**Požadavek zhotovitele na změnu č.1****Projekt: „Karlovy Vary, Sady Karla IV. – revitalizace veřejného prostranství“**

**SO 04 – VEŘEJNÉ OSVĚTLENÍ**  
**Změna zemních rozvodů**

Projekt: „Karlovy Vary, Sady Karla IV. – revitalizace veřejného prostranství“

PŘEHLED ZMĚNOVÝCH LISTŮ (ZL) příkládaných k dodatku č.1 SOD a ROZBOR CENY za provedení díla

Název části stavby (stavební objekt): SO 01A Komunikace a zpevněné plochy –  
kostky - Doplnění obruby

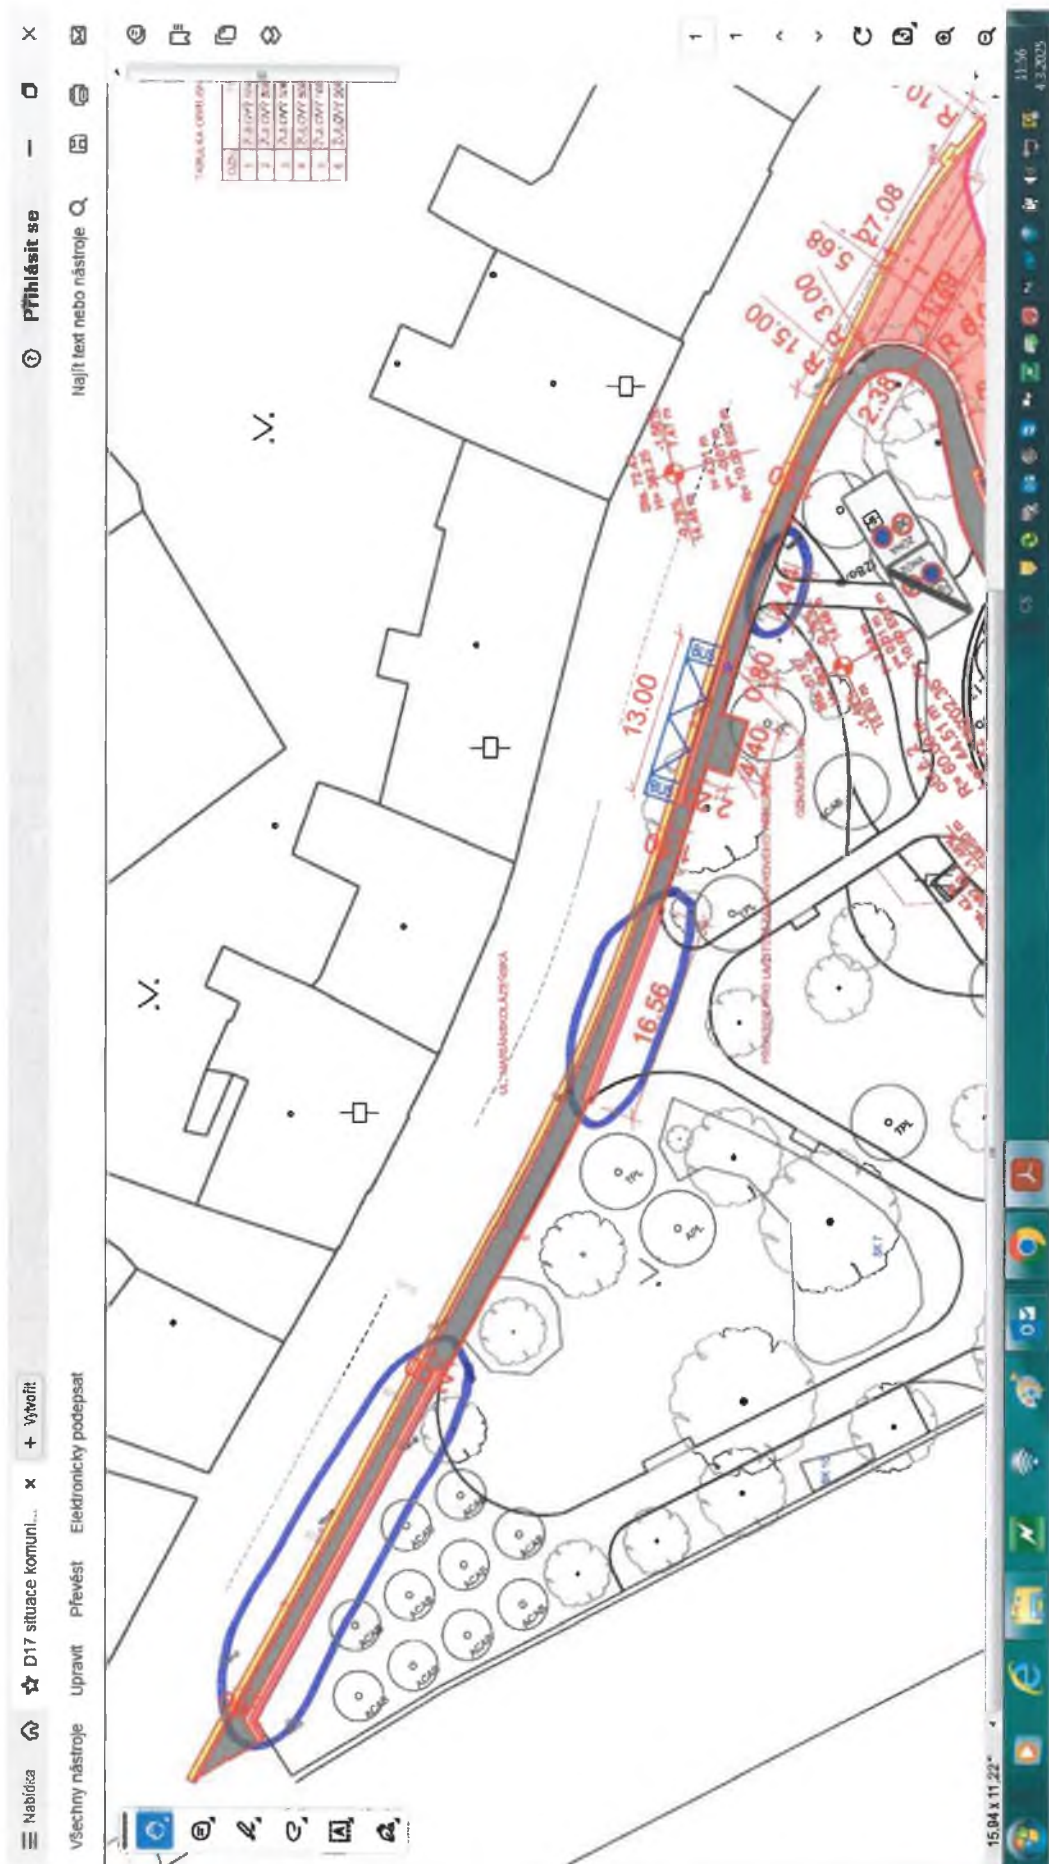
Doplnění obrub kamenných žulových 500x200x100 mm v délce 62,5 v místě kde navazují mlatové cesty na chodník z mozaikových kostek.

Doplnění obrub do částí, kde mlatové povrchy navazují na zpevněné plochy, bude realizováno z důvodu zajištění stability a dlouhodobé životnosti těchto přechodových úseků. Původní řešení, které počítalo se zakončením dlažbou bez zapření, by mohlo vést k postupnému rozvolňování a degradaci hran mezi jednotlivými povrchy v důsledku mechanického zatížení a povětrnostních vlivů. Implementace obrub eliminuje riziko migrace mlatového materiálu, zajistí pevné ohraničení ploch a přispěje k estetické i funkční kvalitě celého řešení.

Legenda:   poloha revizní šachty

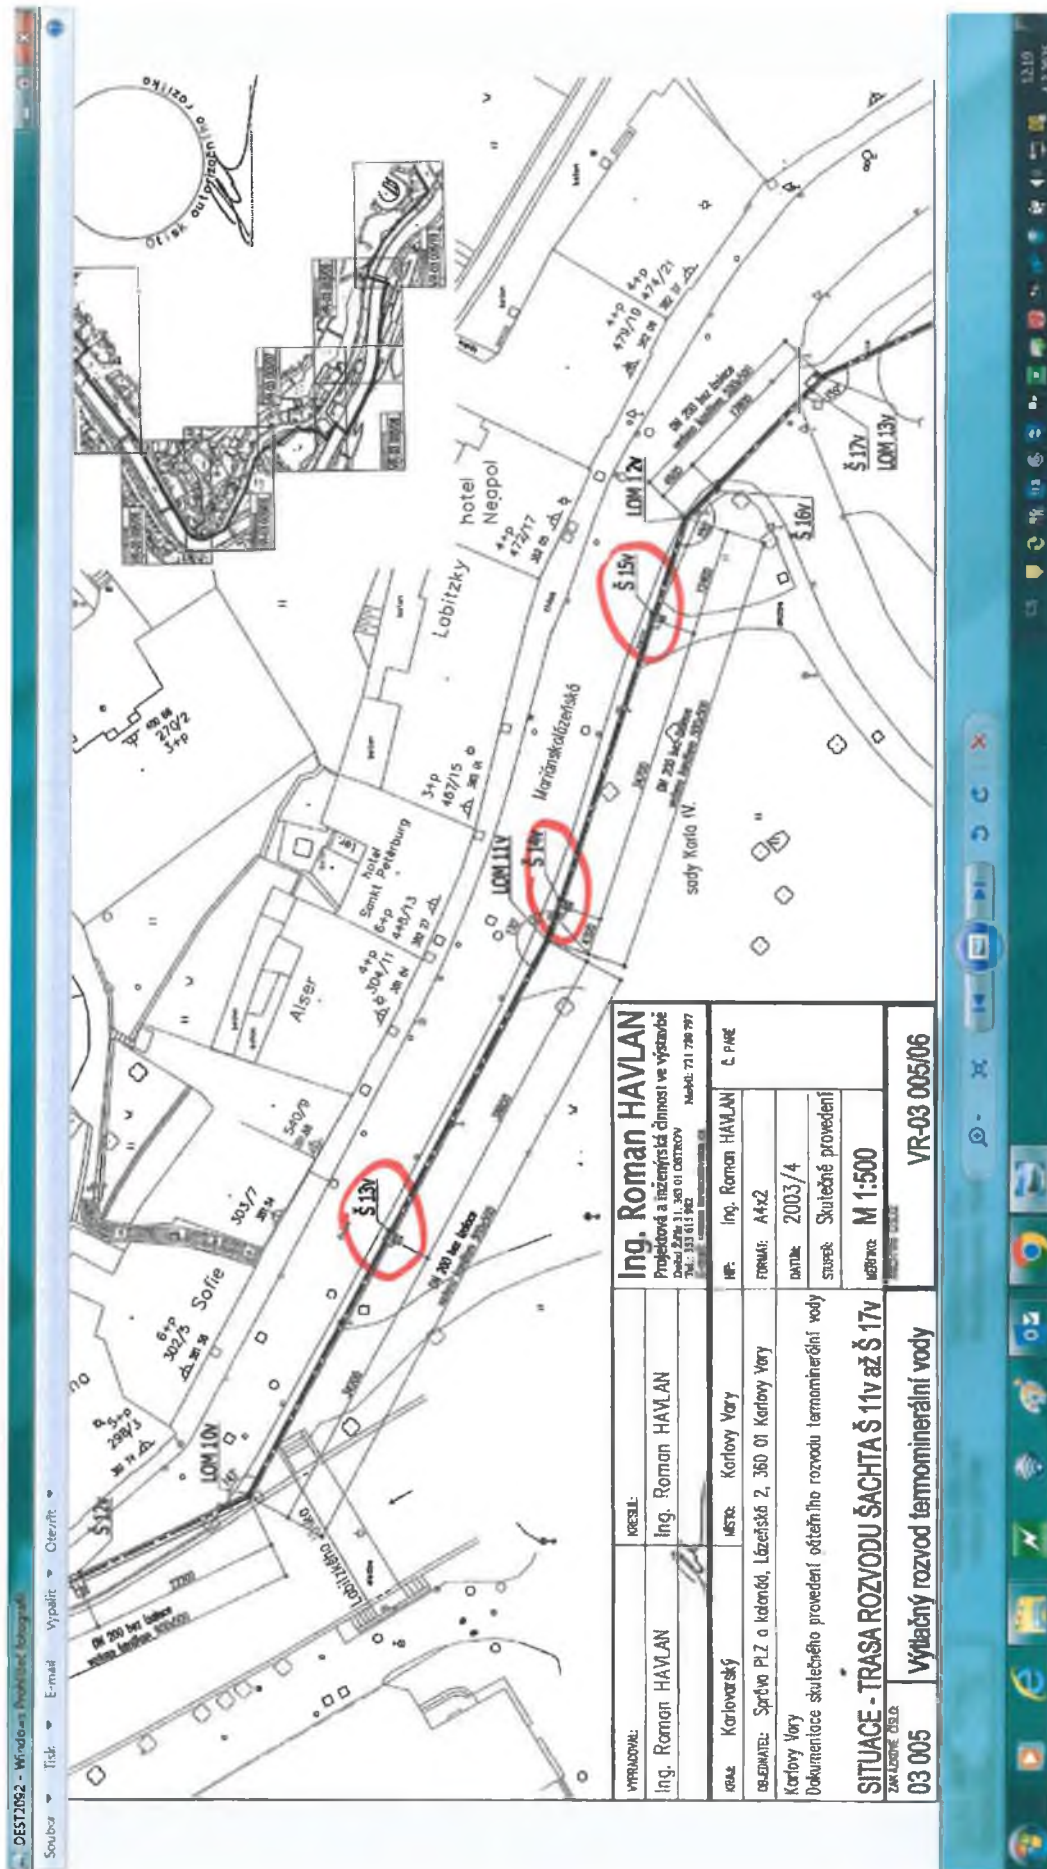
Výšková úprava tří revizních šachet tak, aby odpovídaly požadované niveletě terénu a zajišťovaly bezproblémový odtok a přístup. Oprava jedné revizní šachty z důvodu jejího technického stavu, včetně zajištění její plné funkčnosti a stability. Posun zákrytové desky a poklopu jedné revizní šachty v místě chodníku na ulici Mariánskolázeňská, aby bylo dosaženo optimálního umístění s ohledem na bezpečnost a provozní požadavky. Všechny úpravy budou provedeny v souladu s platnými technickými normami a požadavky na bezpečnost a funkčnost infrastruktury.

Při provádění odkopávek a zemních prací došlo k obnažení stávajících revizních šachet, jejichž technický a morální stav neodpovídal požadavkům na jejich další provoz. S ohledem na tyto skutečnosti bylo nezbytné provést jejich výškovou úpravu, opravu, případně přemístění, aby byla zajištěna jejich funkčnost, stabilita a odpovídající provozní parametry v souladu s platnými normami a technickými předpisy.
